HENVENDELSER MODTAGET I HØRINGSPERIODEN

FORSLAG TIL TILLÆG 4 TIL LOKALPLAN 398 ØRESTAD SYD

Høringssvar

Offentlig høringsperiode fra den 8. februar 2021 til den 5. april 2021.

Bløde trafikanter - etabler sti fra Hein Heinsens Plads eller lav dobbeltrettet cykelsti og cykelparkering

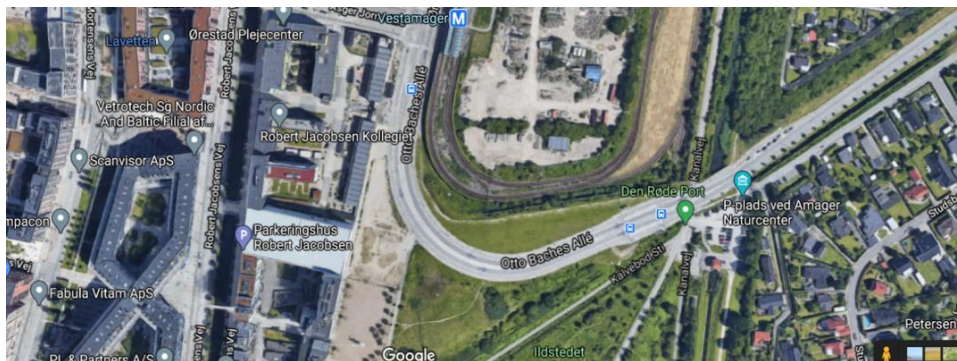
Det vigtigste element for fodgængere og cyklister er etableringen af en fælles sti mellem daginstitutionen og Hein Heinsens Plads. Stien giver en direkte rute med mindre støj, renere luft, og større afstand til trafikken, end fortovet/cykelstien langs Ørestads Boulevard. Den uformelle sti, der er der nu, viser, at dette allerede er en vigtig forbindelse.

Hvis der ikke kommer en sti, vil en dobbeltrettet cykelsti langs den sydlige side af Ørestads Boulevard give mening, da man så kan cykle fra institutionen til Asger Jorns Allé uden at krydse vejen. Cykelstien påvirker ikke lysregulering i krydset Asgers Jorns Allé - Ørestads Boulevard.

1.sal -Trappe til 1. sal
1:150

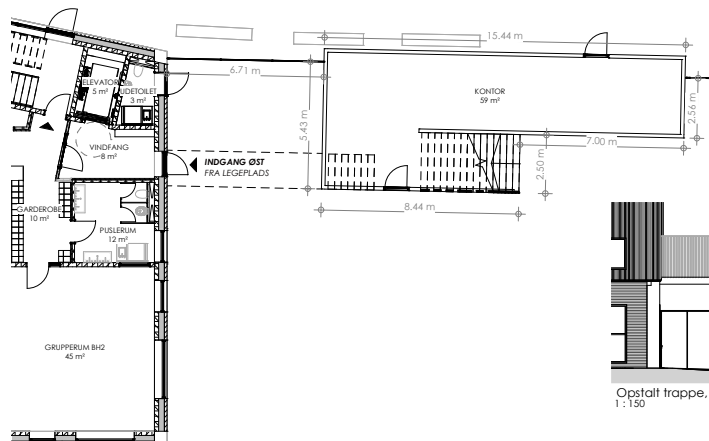
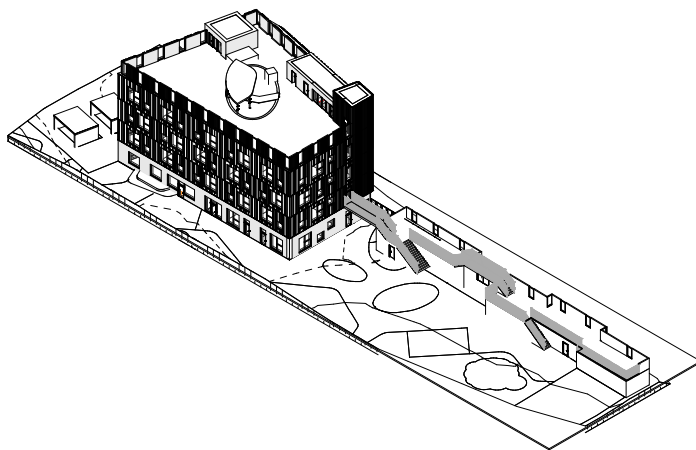
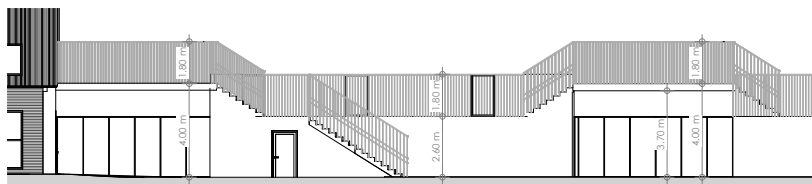
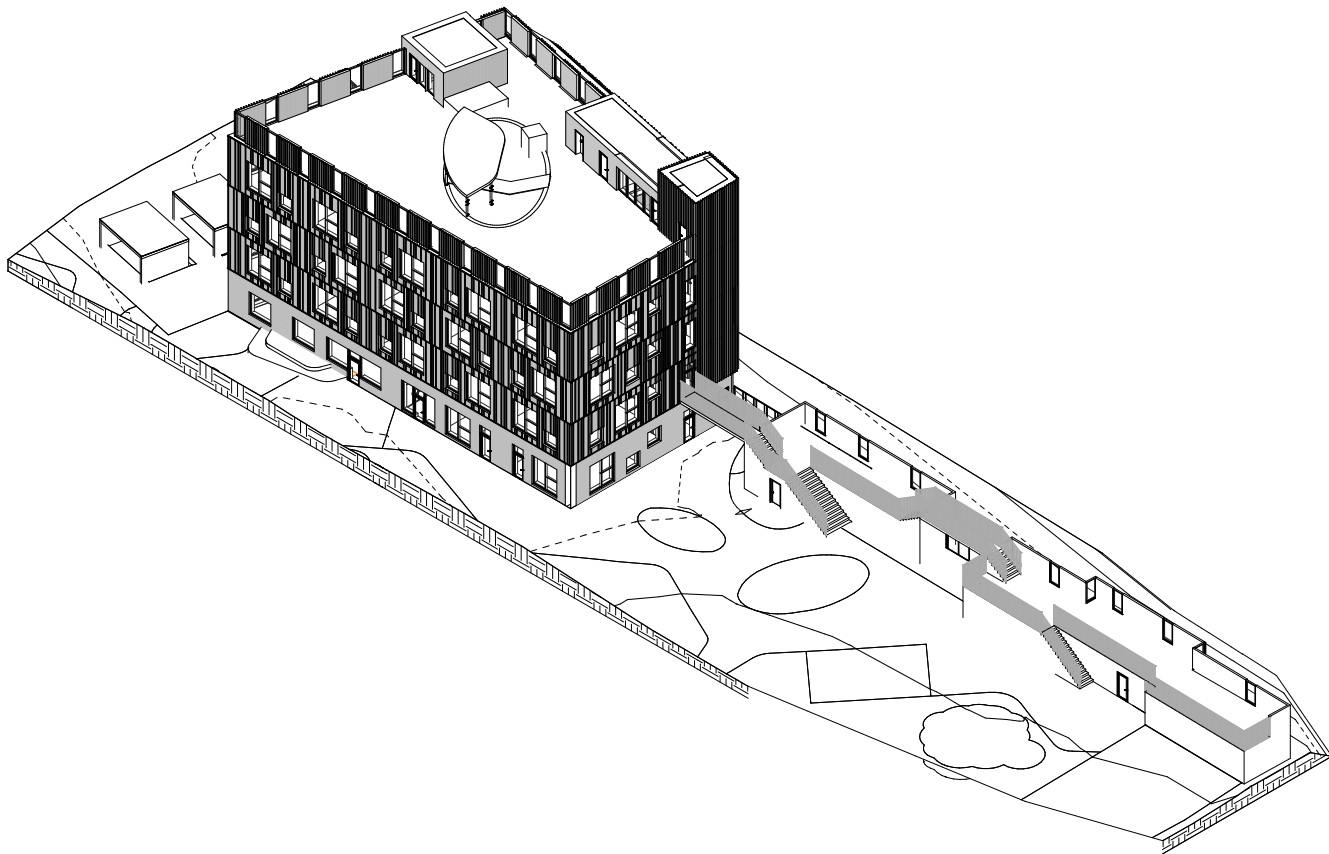
BUF ønsker, at der etableres en udvendig trappe fra børnehaveafdelingen på 1. sal til legepladsen på terræn, for at imødekomme behov for: et bedre flow i institutionen, når de mange børn skal til og fra legepladsen. Forslag og illustration af ny trappe er vedhæftet som bilag.

Etablering af en udvendig trappe fra 1. sal skal sikre:

1. et naturligt flow og flere adgangsveje fra 1., 2. og 3. sal til terræn.
2. en bedre sammenhæng mellem skure og hovedbygning
3. en større integrering og aktivering af legepladserne på taget af skurene.

En stor institution

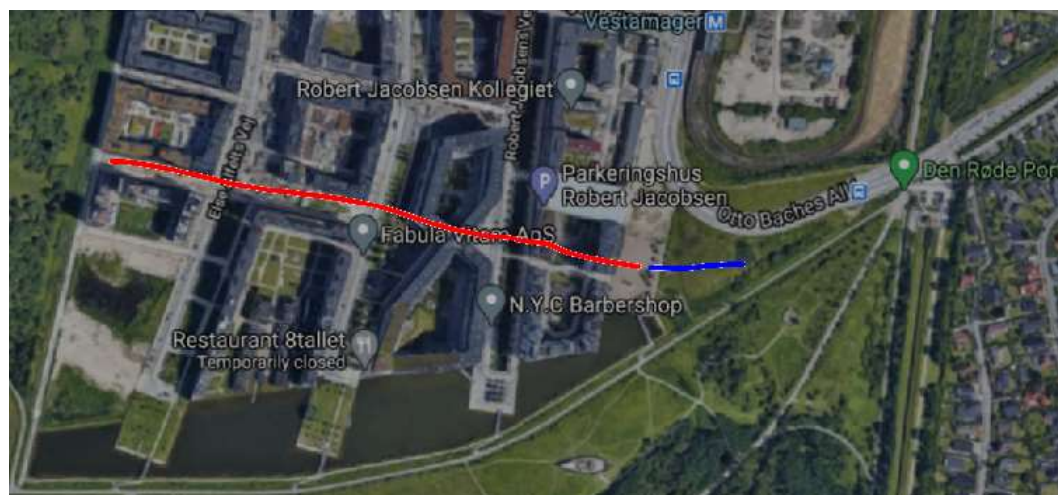
Daginstitutionen beskrevet i lokalplanforslaget vil være enorm med plads til ca. 274 børn. De tilgængelige data på www.institutioner.dk, om 286 integrerede daginstitutioner i København, viser kun en, der er større, med 279 pladser. Med alle nødvendige forbeholde over disse data, kan man konstatere at den forslået daginstitution vil være større end langt de fleste i kommunen.

Tegning 4 · Bil- og cykelparkering

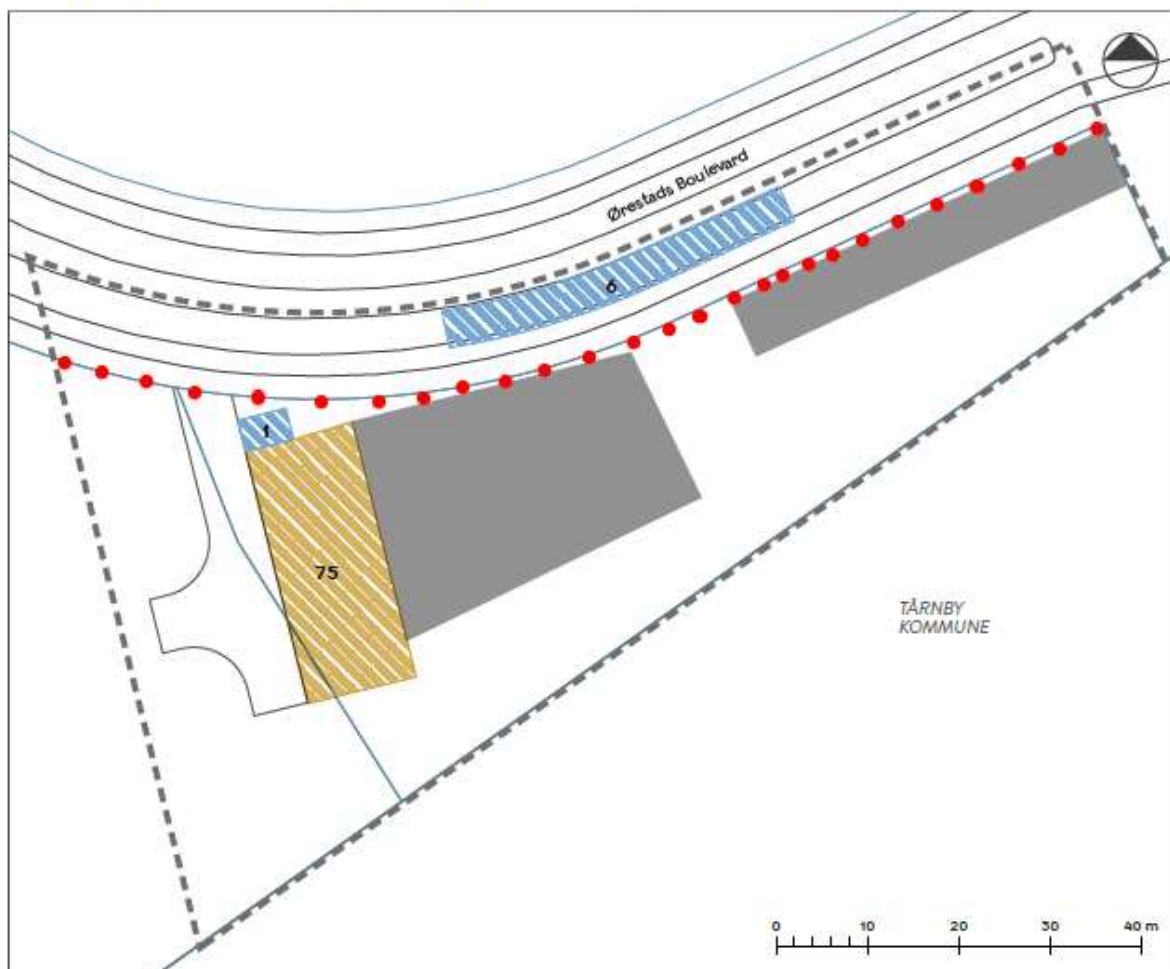
Af tegningsbilag 4 "Bil- og cykelparkering" fremgår det, at arealet som er udlagt til vejareal indgår i "Områdeafgrænsningen" og bebyggelsen ikke overholder de gængse regler om afstand.

Af de udarbejdede tegninger ses der ikke plads til at etablere det beskrevne afsætningsspor, uden at reducerer fortov, cykelsti, kørebane eller midterrabat, hvilket ikke er acceptabelt..

Øresund Boulevards vejklasse som gennemfartsvej skal respekteres, hvilket betyder, at vejen skal forblive facadeløs, samt at byggeriet skal respektere gældende regler for afstande til vejskel.

Det er et ubetinget krav fra selskabets side, at Ørestads Boulevard og Otto Baches Allé oprettholdes med minimum én kørebane i hver retning - uden hindringer, samt sikre plads til udvidelse til 2 spor i hver retning.
